Urząd Miasta Bydgoszczy
Wydział Zamówień Publicznych
ul. Grudziądzka 9-15
85-130 Bydgoszcz

WZP.271.1.2023.E

„Budowa, przebudowa oraz zmiana sposobu użytkowania obiektów Zajezdni Tramwajowej przy ul. Toruńskiej 278 w Bydgoszczy – Etap 1” - WZP.271.1.2023.E

Pytanie 622:

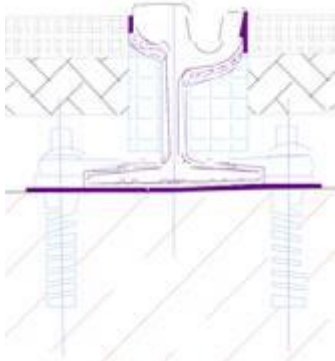
Dot. b. torowej – W nawiązaniu do udzielonych odpowiedzi nr 138 i 139 z dnia 22.05.2023r. prosimy o potwierdzenie, że w torowisku zewnętrznym należy zastosować wkładki betonowe C30/37, bez konieczności stosowania elastycznych otulin bocznych. Zaktualizowane przekroje torowe z dnia 22.05.2023r. (wycinek poniżej) wskazują na zastosowanie obydwu typów wkładek jednocześnie (betonowe + elastyczne), co jest niezgodne z odpowiedziami przytoczonymi powyżej.

Zamawiający podtrzymuje odpowiedź udzielona na pytanie 138 i 139. Wszystkie profile przyszynowe mają być wykonane z klasy betonu C30/37. Ponadto w torowisku zabudowanym zewnętrznym należy wykonać podlew pionowy i pod stopką szyny. Wszystkie zastosowane materiały powinny zawierać świadectwa dopuszczenia, aprobaty techniczne itp, oraz powinny być zaakceptowane przez Zamawiającego/Inspektora.

Pytanie 627:

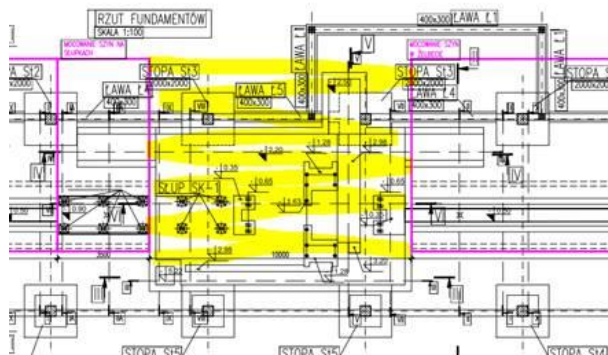
Dot. b. torowej – Załącznik „III.K4_01_OPIS” udostępniony przez Zamawiającego w dniu 04.07.2023r. przedstawia sposób montażu szyn w hali 6a, natomiast w części hali nie została oznaczona konstrukcja torowiska (żółte oznaczenie poniżej). Prosimy o informację jaki typ torowiska należy zamontować we wskazanym miejscu hali 6a.

Zamawiający informuje, że w miejscu wskazanym przez Wykonawcę kolorem żółtym w budynku 6A ma zostać zamontowana tokarka.

Pytanie 646

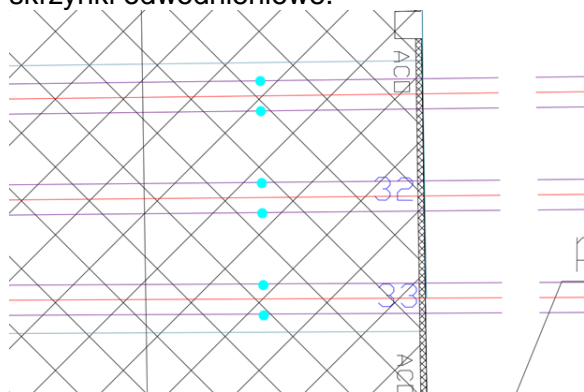
Dotyczy brzoza torowa: Poniżej na rysunku zaznaczono odwodnienie liniowe ACO przy ścianie Hali nr 3 oraz niebieskimi punktami wskazano odwodnienie skrzynkowe łączące dwa toki szyn w torach. Prosimy o informację czy odwodnienie liniowe ACO przy ścianie hali nr 3 na szerokości torów ma jednocześnie odwadniać toki szyn (czy ma być odwodnieniem torowym mocowanym do toków szynowych i odprowadzającym wodę z rowków szyn), W jaki sposób należy rozwiązać montaż odwodnienia liniowego na szerokości torów? Przypominamy, że w niedużej odległości od odwodnienia liniowego znajdują się torowe skrzynki odwodnieniowe.

Pytanie 664

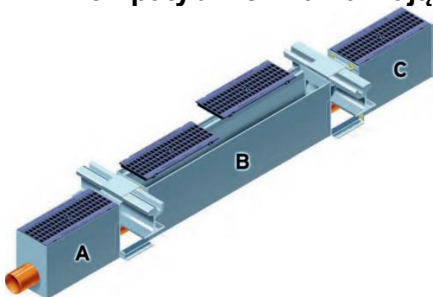
Dotyczy odpowiedzi na pytanie nr 548. W związku z tym iż pytanie dotyczyło dokumentacji PW V. Drogi (PW_Rys.7 -Przekroje konstrukcyjne 1-5) prosimy o weryfikację udzielonej odpowiedzi.

Odwodnienie należy wykonać w lokalizacjach przedstawionych na planie Arkusz nr 1 IV.1 TORY – ZEWNĘTRZNE, PW dot. instalacji zewnętrznych sanitarnych. Zamawiający informuje, że w zakresie odwodnienia torowiska i szyn należy zastosować skrzynki odwodnieniowe montowane pomiędzy szynami a nie do jednej szyny.

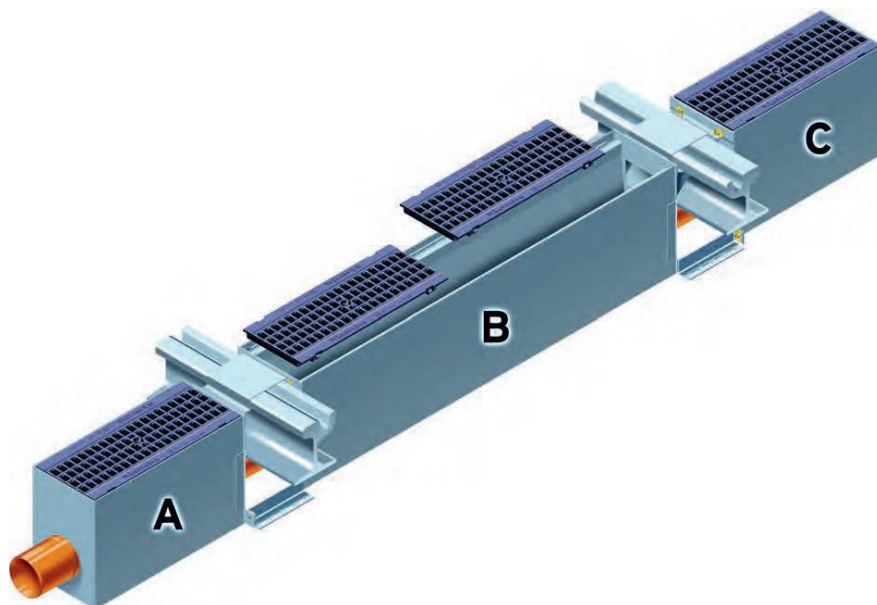
W zestawie pytań z dnia 02.08.2023r. znak WZP.271.1.2023.E należy dokonać uzupełnienia/ sprostowania odpowiedzi

Dla pytań nr 320, 411, 412, 413, 415, 420, 421, 600 nastąpiła omyłka pisarka. Poniżej sprostowanie o treści:

ODP. Odwodnienie należy wykonać w lokalizacjach przedstawionych na planie Arkusz nr 1 IV.1 TORY – ZEWNĘTRZNE, PW dot. instalacji zewnętrznych sanitarnych. Zamawiający informuje, że w zakresie odwodnienia torowiska i szyn należy zastosować skrzynki odwodnieniowe montowane pomiędzy szynami a nie do jednej szyny.
